公告号: A24-013

### HT4P 系列 safety commander™ 之规格变更

HT4P safety commanders: 所有产品 (包含特制品)

产品标签	包装标签

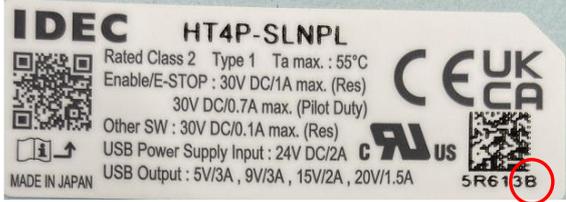
变更后的产品将在其产品标签和包装标签的批号末尾标注一个识别字母“B”。
